SOMMAIRE : Concours pour l'établissement du projet d'un pont-rail sur le Rhône et l'Arve à Genève. — Société suisse des ingénieurs et des architectes : Extrait du procès-verbal de la séance du Comité central du 22-23 août 1941. — NÉCROLOGIE : Rodolphe Dela-coste, ingénieur. — BIBLIOGRAPHIE. — COMMUNIQUÉ. — SERVICE DE PLACEMENT.

Concours pour l'établissement du projet d'un pont-rail sur le Rhône et l'Arve à Genève.

Extrait du rapport du Jury.

1^{er} rang, M. H. Nater, ingénieur, à Berne.

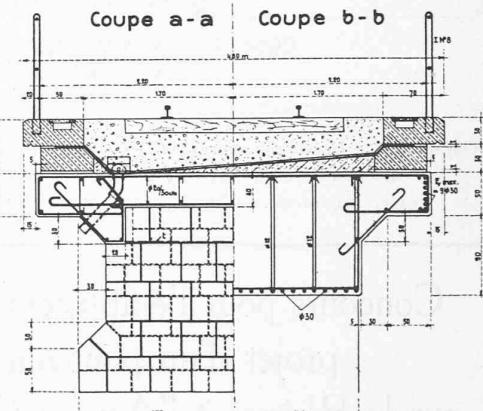
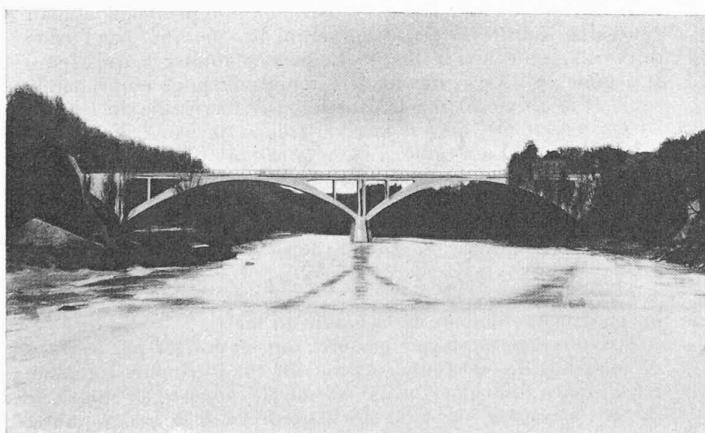
L'adaptation de l'ouvrage projeté à la disposition des lieux est très satisfaisante, tant en ce qui concerne le régime des fleuves qu'en ce qui a trait à l'aménagement éventuel d'un canal navigable sur la rive droite du Rhône.

Les fondations sont bien adaptées à la résistance des couches géologiques.

La superstructure est constituée par deux voûtes massives en blocs de béton, à trois articulations, surmontées par un tablier massif en béton armé.

Le Jury apprécie la recherche d'une voûte non armée. L'articulation à la clef, peu désirable pour un pont-rail, est justifiée ici vu le caractère de la voûte.

La proposition de faire la construction pour une voie en première période est méritoire, quoique l'on se trouve à la limite de ce qui est acceptable au point de vue de la stabilité transversale.

Le cintre est bien conçu, de même que le programme. Le projet est correctement étudié dans l'ensemble et dans le détail.

Le coût paraît élevé. La division en deux arches de valeur égale, avec pile entre l'Arve et le Rhône, est heureuse. Vu les matériaux employés, ce projet conduit à une solution esthétique remarquable.

3^e rang, Bureau *Maillart*; *L. Meisser*, ingénieur, successeur.
Collaborateurs: *E. Abersohn*, ingénieur; *J. Ellenberger*, architecte, à Genève.

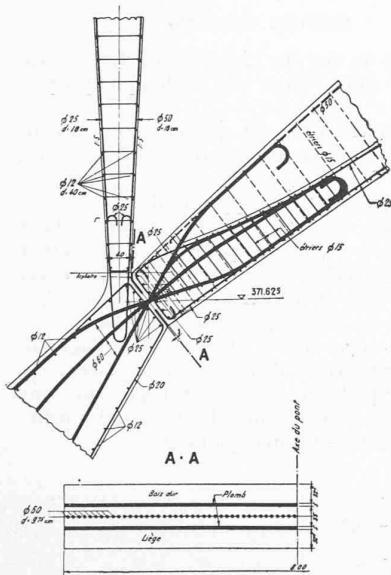
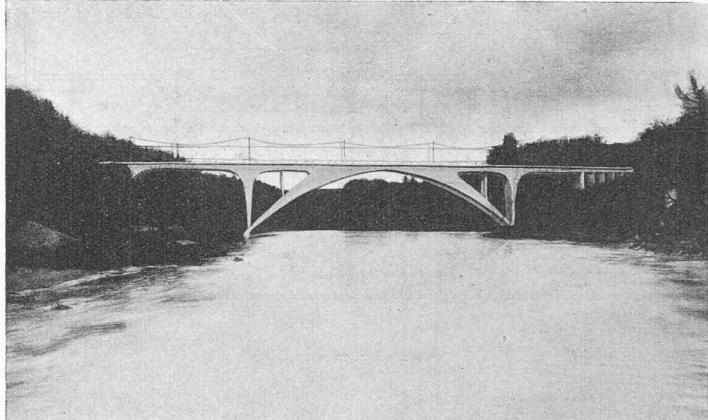
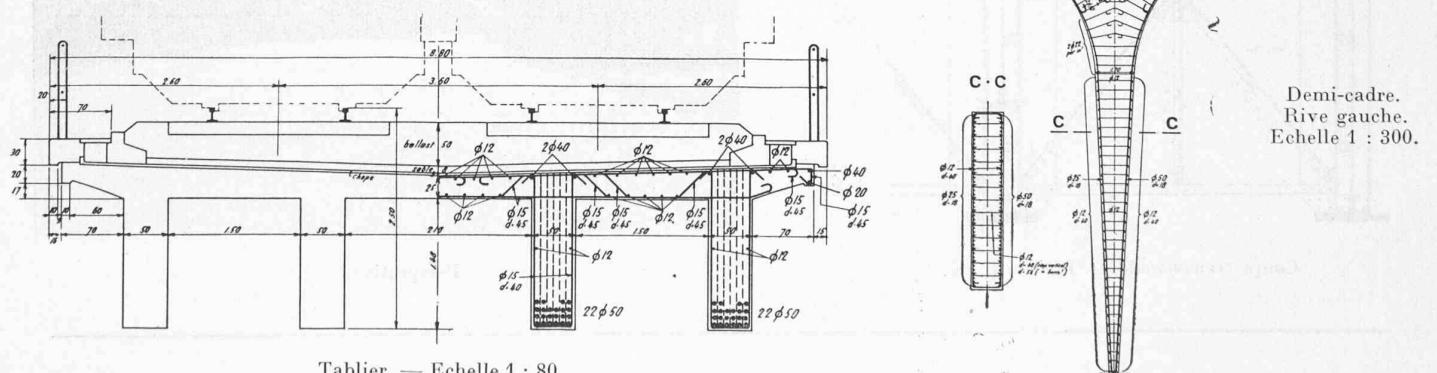
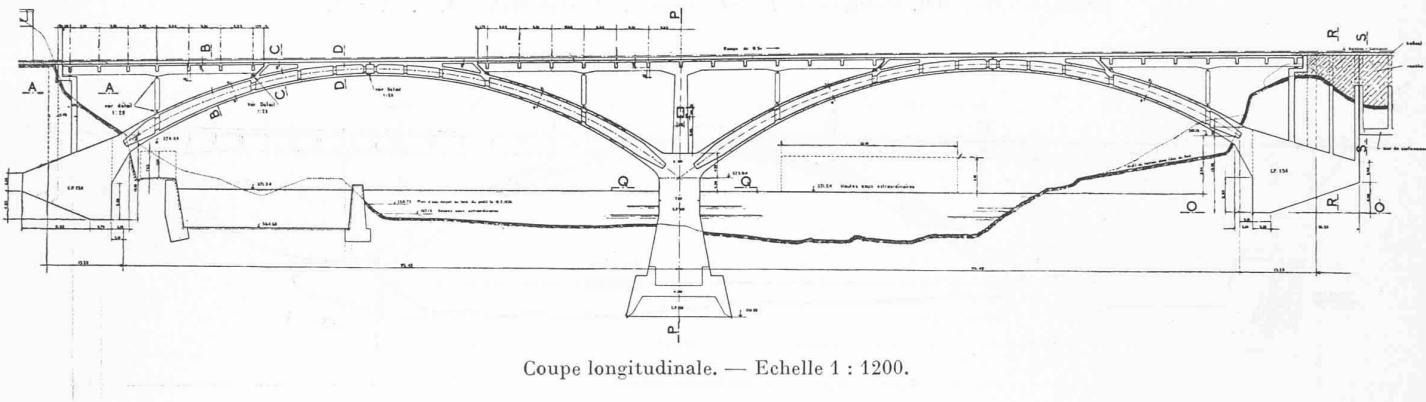
Le régime fluvial est satisfaisant. La culée droite descend trop profondément et se trouve dans le voisinage des couches peu résistantes interglaciaires. Pour la culée gauche, l'auteur a jugé nécessaire de la contrebuter au moyen d'une dalle de 80 cm d'épaisseur formant radier du canal, dalle dont l'efficacité est discutable, vu la grande largeur de ce dernier.

La superstructure est grêle pour un pont-rail, quoique les calculs soient satisfaisants.

Plusieurs détails constructifs seraient à revoir, en particulier la palée intermédiaire sur l'arc et le système de verrouillage un peu artificiel. Les rotules, peu indiquées pour un pont-rail de ce genre, sont malaisées à protéger et peu dégagées des hautes eaux. Il est à prévoir que le coût indiqué au devis subirait une augmentation en cas d'exécution.

L'architecture de l'ouvrage exprime d'une manière remarquable les fonctions statiques d'un arc avec cadres en béton armé et s'harmonise dans le site. La suppression de la petite palée intermédiaire serait une amélioration.

4^e rang, M. Robert-A. Naef, ingénieur, Zurich. — Architectes : MM. A.-M. Steiner et C.-D. Furrer, à Zurich.

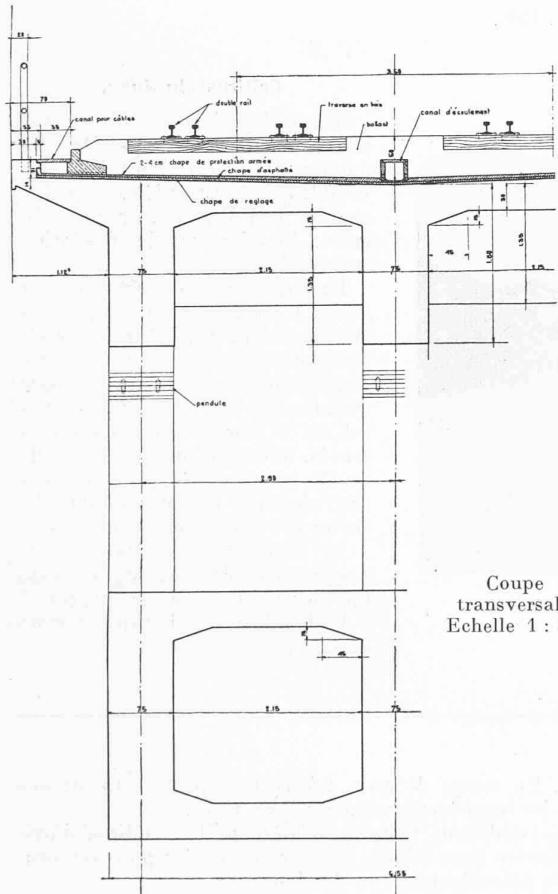
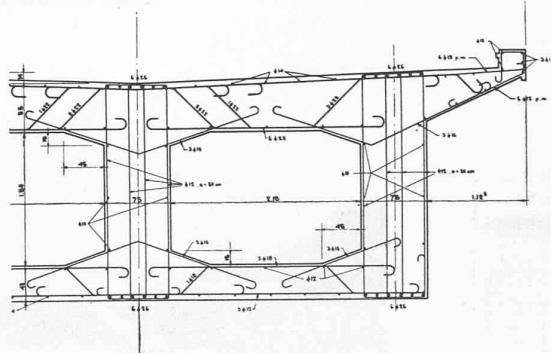
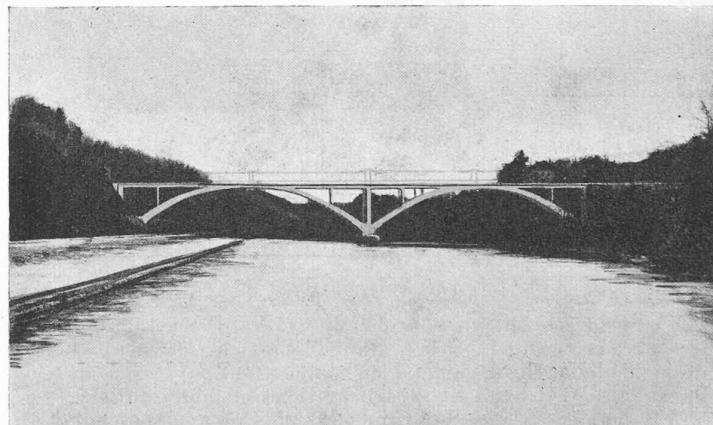
Bonne disposition générale en ce qui concerne les relations avec les cours d'eau. Les fondations sont satisfaisantes.

Les voûtes évidées sont justifiées vu leur grande portée et leur surbassement prononcé. Le décintrement par vérins est judicieux. L'échafaudage a trop d'encombrement.

Pour l'exécution, il faudrait tenir compte de la continuité des arcs. Le projet serait relativement coûteux. Bonne disposition générale au point de vue esthétique. Quoique un peu lourd, cet ouvrage est bien proportionné dans les détails.

5^e rang, M. A. Wickart, ingénieur, Zurich. M. le Dr R. Rohn, architecte, Zurich.
Collaborateurs : MM. Dumarest et Eckert, Genève ; H. Hatt-Haller A. G., Zurich.

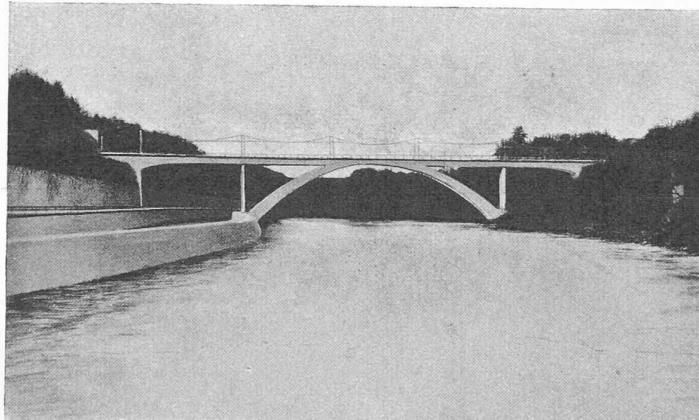
Bonne disposition générale quant au régime fluvial ; cependant les naissances des arcs sont à un niveau trop bas. La culée sur la rive gauche de l'Arve est un peu saillante. Les formes de fondation sont mal étudiées.

La superstructure est d'aspect léger. L'encastrement des poutres latérales dans les piédroits extrêmes est avantageuse, mais cette disposition exige une trop grande quantité de fers d'armature. Les calculs statiques sont bien présentés. L'exécution de l'arc telle qu'elle est proposée, en deux moitiés, n'est pas recommandable. Le cintre est rationnellement conçu.

Le devis est bien établi, mais il serait sensiblement augmenté du fait des nombreuses armatures.

Belle solution esthétique, remarquable par sa simplicité.

6^e rang,
MM. E. Schmidt, ingénieur, à Bâle
et R. Pfister, architecte, à Zurich.

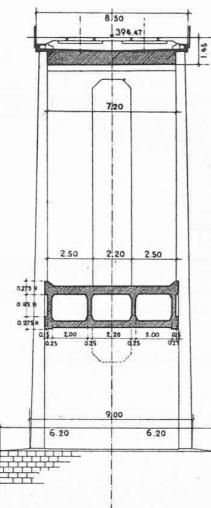
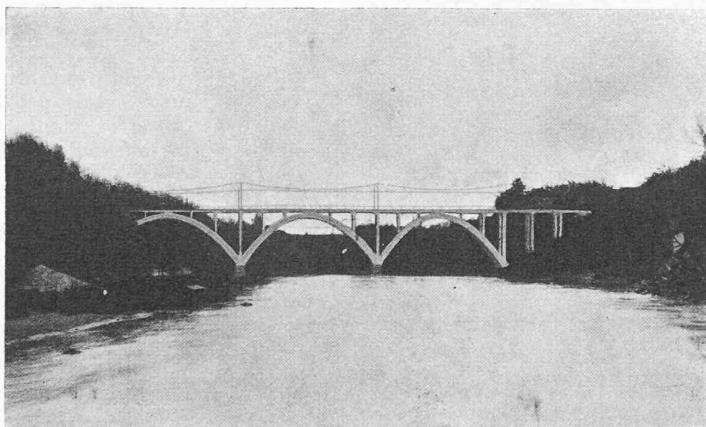
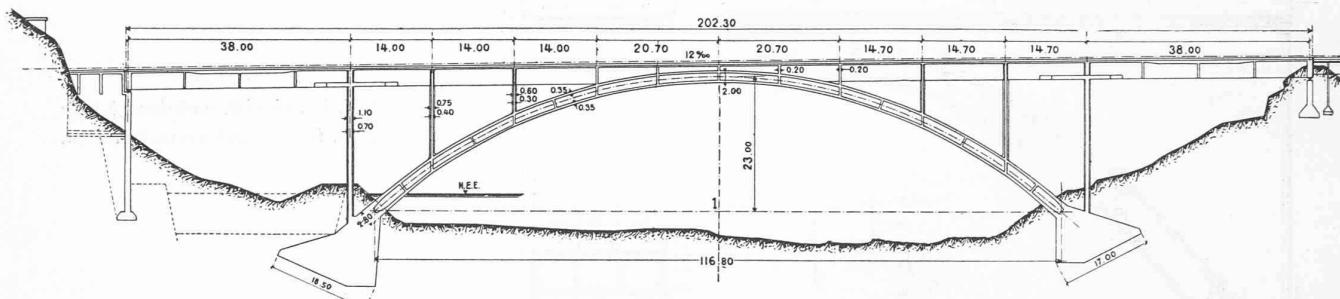
La disposition des piles et culées au point de vue du régime des eaux est satisfaisante.

Les fondations sont correctes.

L'arc est évidé, mais son caractère polygonal est masqué par un bandeau à courbure constante. Les palées intermédiaires sont bien distribuées et la dalle sous voies assure, par sa forte épaisseur, une excellente répartition des charges.

L'évidement d'un arc d'aussi faible portée ne se recommande pas. L'auteur en a aussi le sentiment et propose une voûte pleine pour l'exécution ; le Jury est du même avis et cela d'autant plus que la forme de la voûte en serait améliorée.

Le coût devisé est acceptable mais serait augmenté par suite de l'évidement de l'arc.

La forme parabolique des voûtes n'est pas très heureuse et l'ensemble de l'ouvrage manque de finesse dans les détails.

7^e rang, M. A. Sarrasin, à Lausanne.

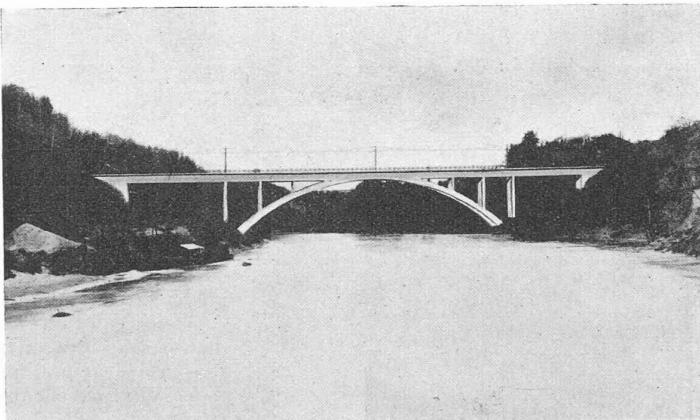
La disposition générale au point de vue du régime fluvial est acceptable ; cependant les naissances des arcs sont trop basses, car elles peuvent être immergées. Les fondations sont insuffisantes, spécialement sur la rive gauche ; elles expliquent la modestie du devis.

Le système de superstructure est acceptable, de même que l'évidement de la voûte, vu sa grande portée.

L'auteur présente un calcul statique volumineux, mais peu clair et incomplet. Dans la voûte, certains efforts de traction sont exagérés. Le cintre est bien conçu.

L'immersion partielle des arcs dans les hautes eaux est regrettable au point de vue esthétique ; l'aspect général de l'ouvrage est satisfaisant.

CONCOURS POUR L'ÉTABLISSEMENT DU PROJET D'UN PONT-RAIL SUR LE RHÔNE ET L'ARVE À GENÈVE

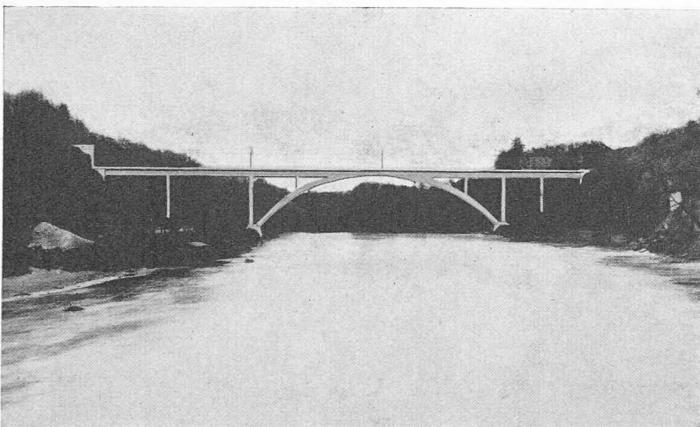
L'emplacement des culées de l'arc est bien choisi au point de vue fluvial. L'assise des fondations de la voûte pourrait être améliorée, notamment celle de la culée gauche. Bonne superstructure ; cependant la palée qui sépare le canal du chemin de halage devrait être déplacée.

L'exécution de l'arc en deux moitiés n'est pas recommandable au point de vue de la stabilité transversale. Le montant du devis serait certainement dépassé à cause des difficultés d'exécution.

Le calcul statique est incomplet, il y manque les influences de la température et du retrait.

La forme très élégante de l'arche ainsi que la bonne proportion des détails s'harmonisent très bien dans le site.

Variante I.

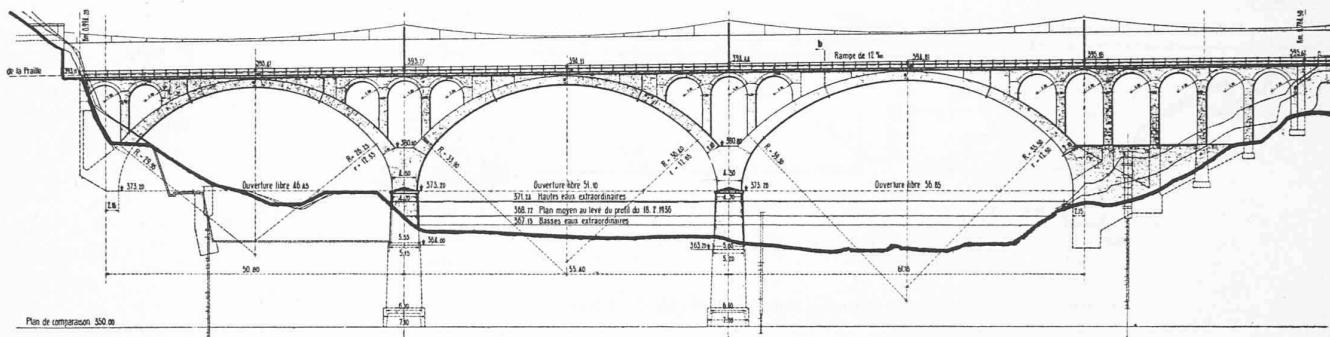
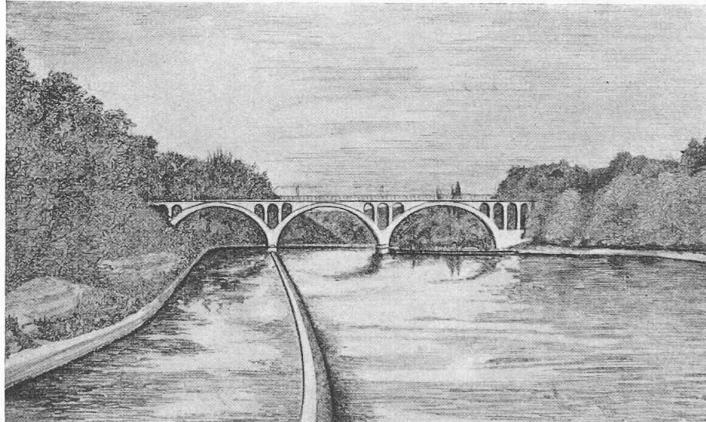
Les fondations ont été prévues selon les indications du profil géologique. On les a poussées intentionnellement plutôt un peu trop bas afin de parer aux surprises capables d'augmenter les devis.

La variante 1 comporte 3 voûtes principales en anse de panier de portées croissantes avec la hauteur du rail au-dessus du plan d'eau. On s'est appliqué à éviter toute armature dans les voûtes principales et celles d'élegissement, afin de tenir compte de la pénurie actuelle des fers. Les voûtes de portée pareilles (50-60 m) permettent de réaliser des cintres aux prix d'une consommation relativement faible de bois.

Le coût, devisé à 1 560 000 fr. pour un ouvrage à deux voies, ne paraît pas trop élevé.

L'esthétique laisse à désirer. Il serait en particulier indiqué de revoir la forme des arcs, de dégager la naissance de la première voûte sur la rive gauche et d'étudier à nouveau l'architecture des voûtes d'élegissement.

Au point de vue navigation, le désir a été exprimé que l'on repousse la culée droite de quelques mètres vers l'intérieur des terres, afin de ménager le passage nécessaire pour un canal de navigation.

Variante II.

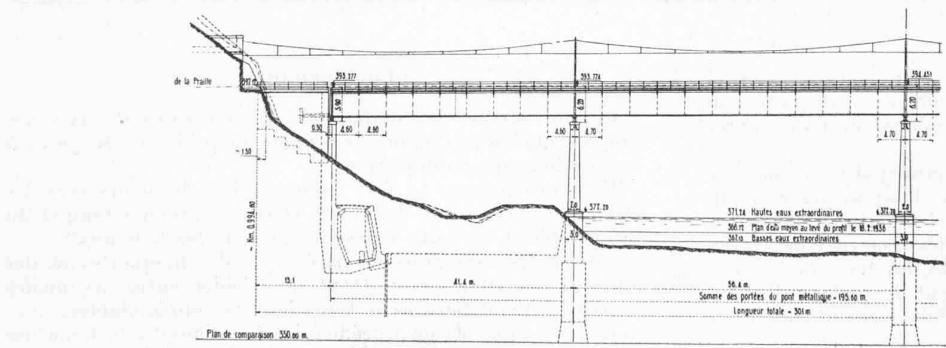
La variante n° 2 en construction métallique prévoit une poutre à membrures parallèles fort bien étudiée. Dans les conditions actuelles, il est impossible de songer à exécuter un ouvrage métallique. Le concours a cependant montré qu'en temps normal le prix d'un ouvrage métallique de grande portée ne serait pas démesurément supérieur à celui d'un ouvrage massif.
